# ESTUDIO DE IMPACTO AMBIENTAL CAT 1

NIVELACION DE TERRENO,

CORREGIMIENTO DE PUERTO PILÓN, DISTRITO DE COLÓN, PROVINCIA DE COLÓN

## INFORME TÉCNICO DE EVALUACIÓN DEL ESTUDIO DE IMPACTO AMBIENTAL.

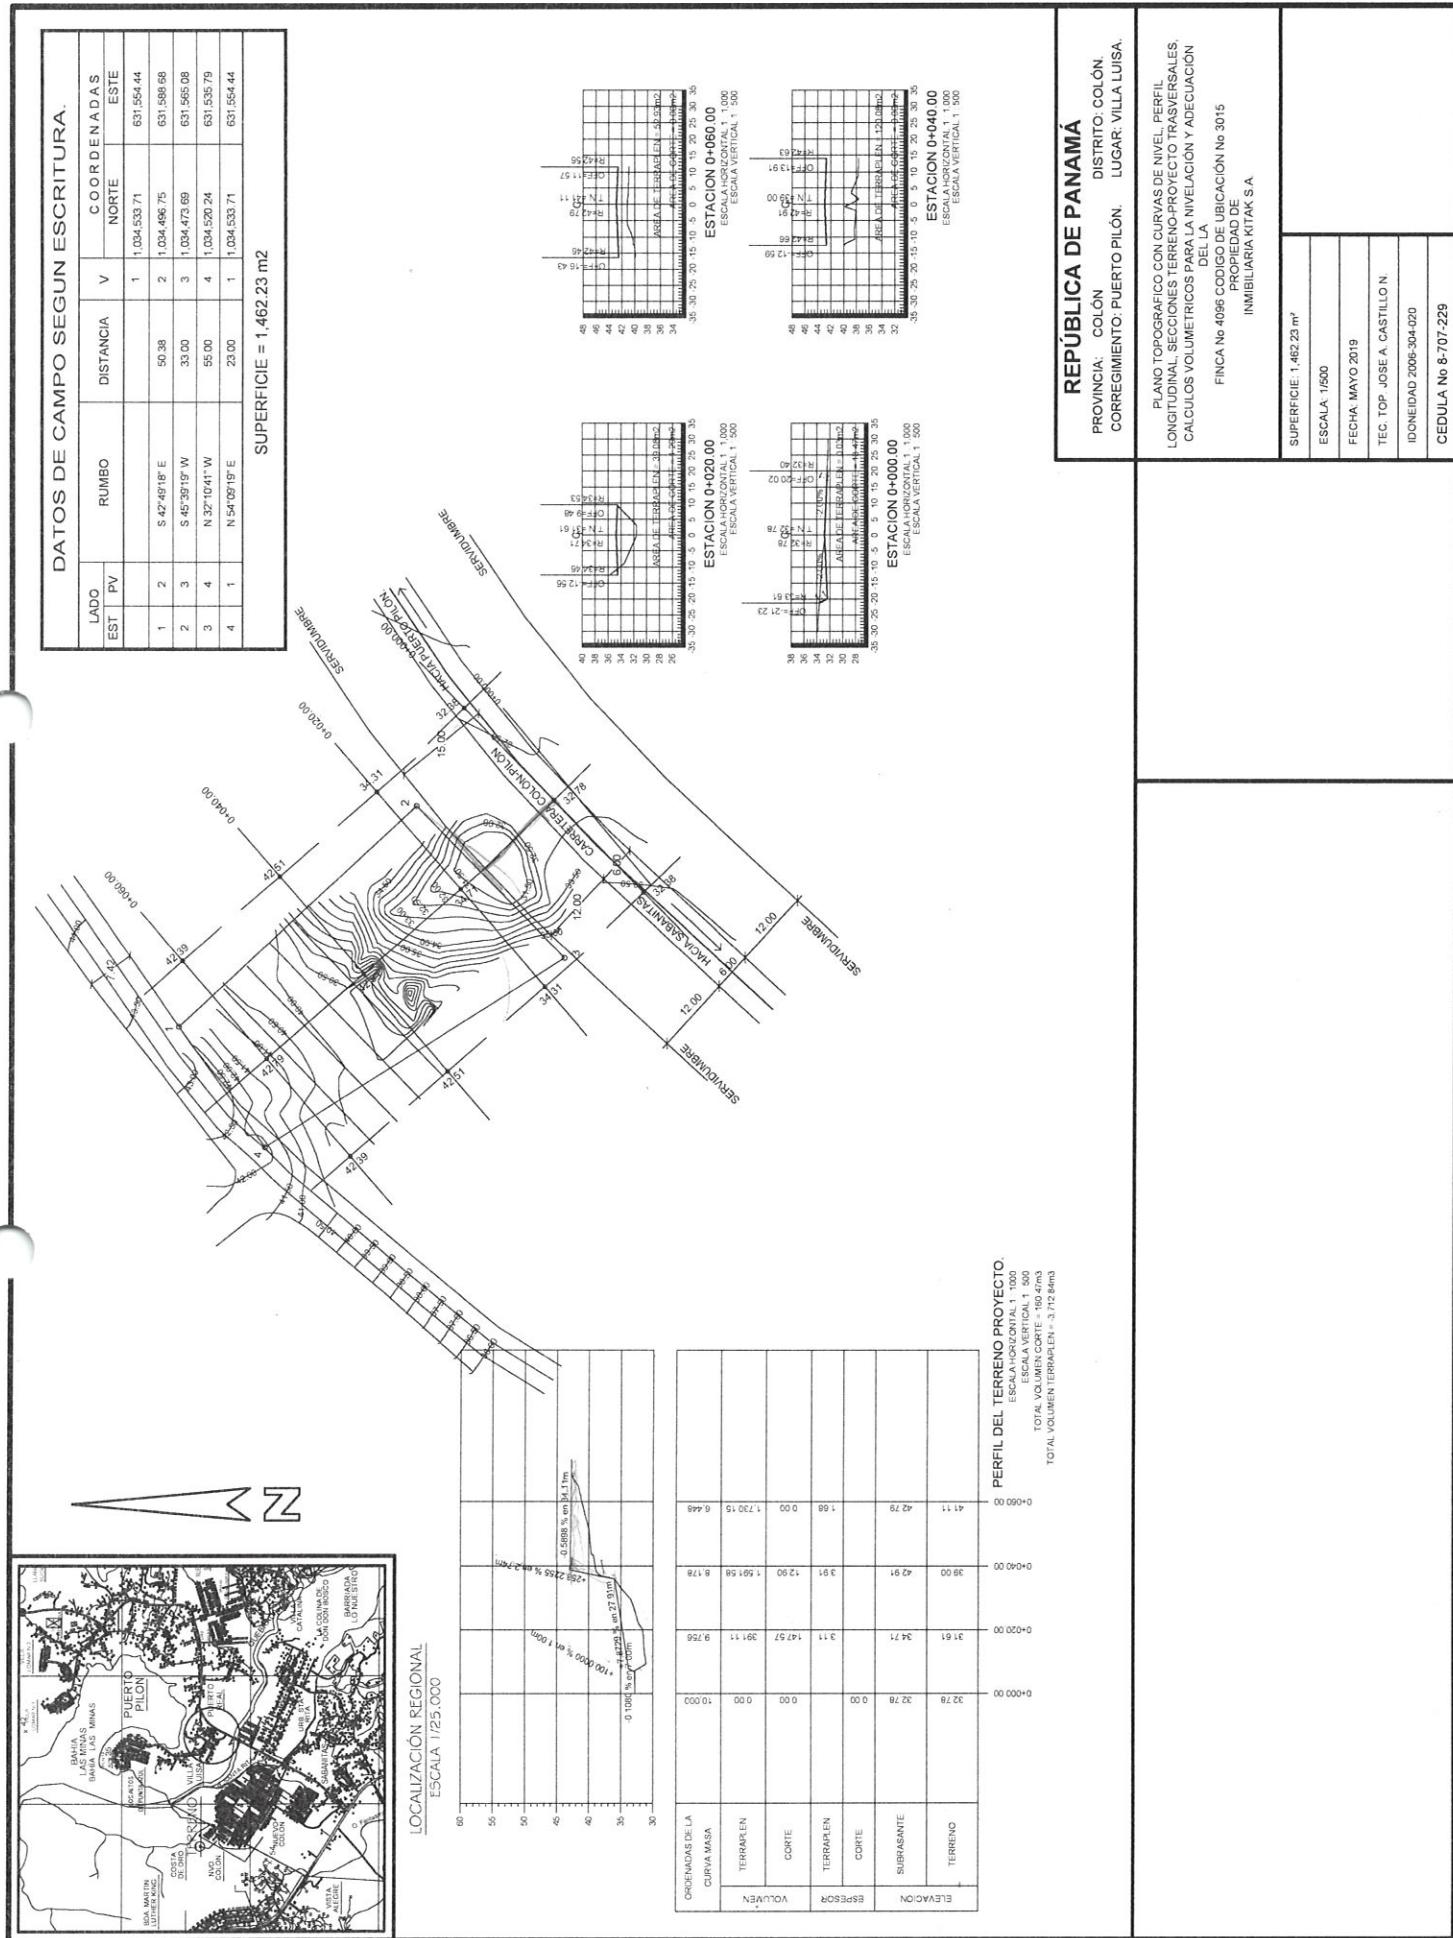
4. Contar con autorización de Ministerio de Obras Públicas para el uso y mejoramiento de la servidumbre vial de la calle hacia Portobelo.

- Las respuestas de las preguntas nº 1, 2, 3, 5 y 6 no se tienen comentarios.
- Pregunta nº 4: presentan una nota dirigida al Director de Estudio y Diseño del Ministerio de Obras Públicas; sin embargo no indican detalle de obras a realizar, para que la misma sea evaluada, por otro lado la nota no tiene firma del emitente, lo que no nos permite tener severidad de la solicitud.  
Por lo que el promotor del proyecto debe presentar nota del Ministerio de Obras Públicas dando su autorización, de las obras propuestas por el promotor, para el adecuado manejo de las aguas pluviales, en la servidumbre entrada del proyecto y linderos del polígono.

Adjunto copia de la nota DRCL-0255-1902-202/ Y copia del plano de la propiedad.

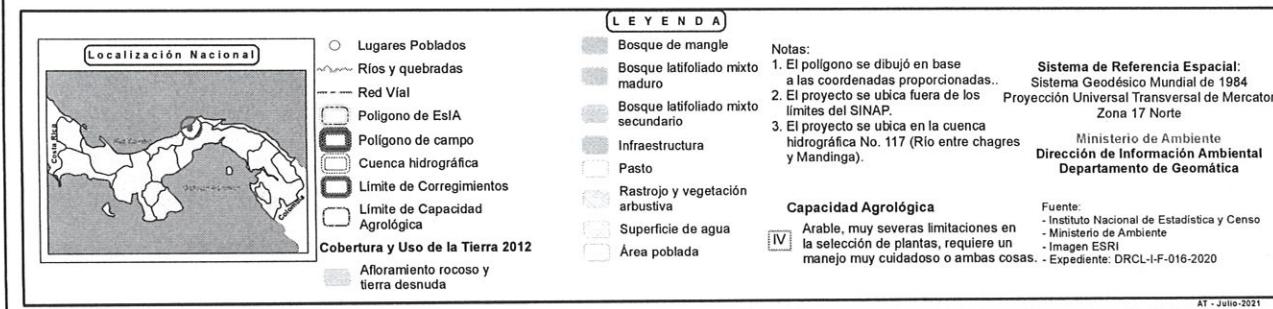
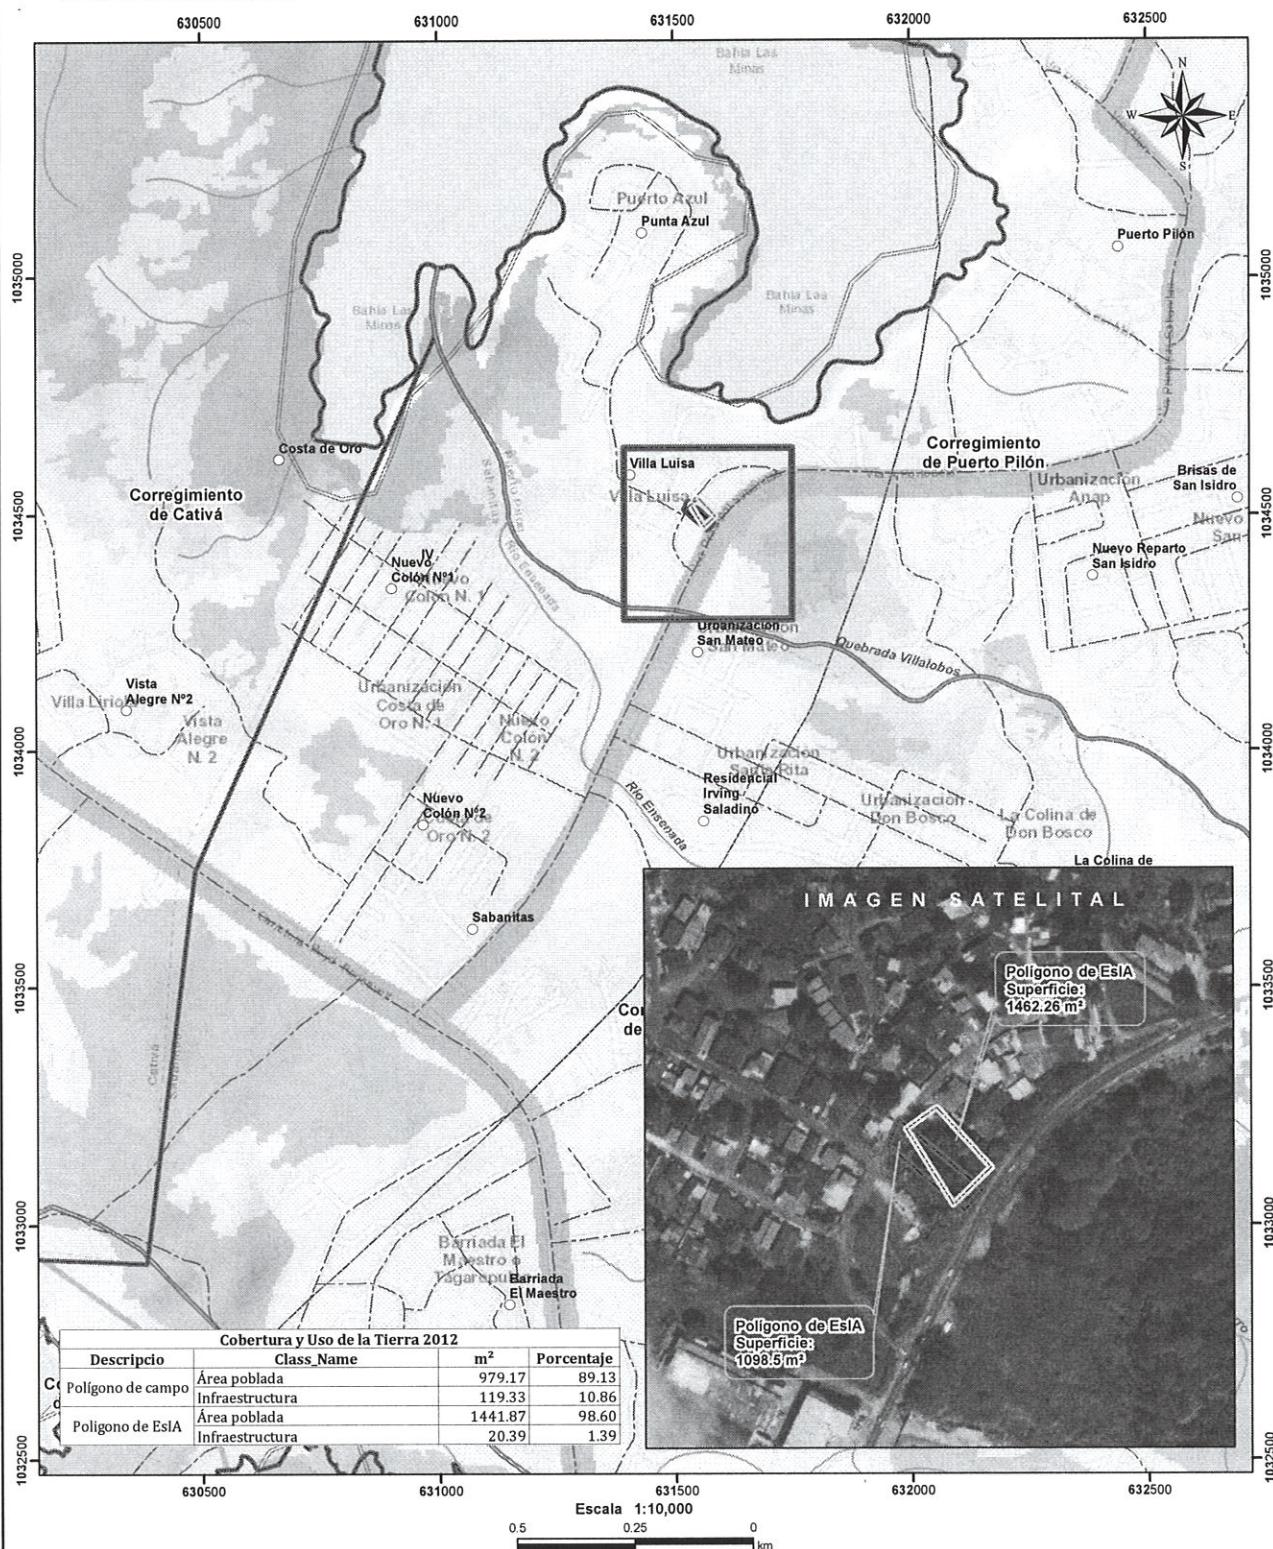
De acuerdo a la verificación de coordenadas realizadas por DIAM, donde el plano indica que el polígono tomado en campo, no concuerda con el presentado en el EsIA, y difiere en las superficies, "polígono de campo 1098.5 m<sup>2</sup>" y "Polígono del EsIA 1462.26", se ubican con una variación en la ubicación y medida ambos polígonos. Se recibe dos notas s/n, recibidas el 21 de enero de 2021, donde la señora Mirna Ayala con cedula 4-223-16 y la señora Lludi Ayala con cedula 4-131-2753, solicitan formalmente la suspensión del trámite de evaluación del proyecto de Nivelación de terreno, promovido por Yong Qw Feng León.

Con los datos proporcionados se generó dos polígonos denominados: “**Polígono de campo**” (1098.5 m<sup>2</sup>), y “**Polígono de EsIA**” (1462.26 m<sup>2</sup>). El mismo se ubica fuera del Sistema Nacional de Áreas Protegidas.
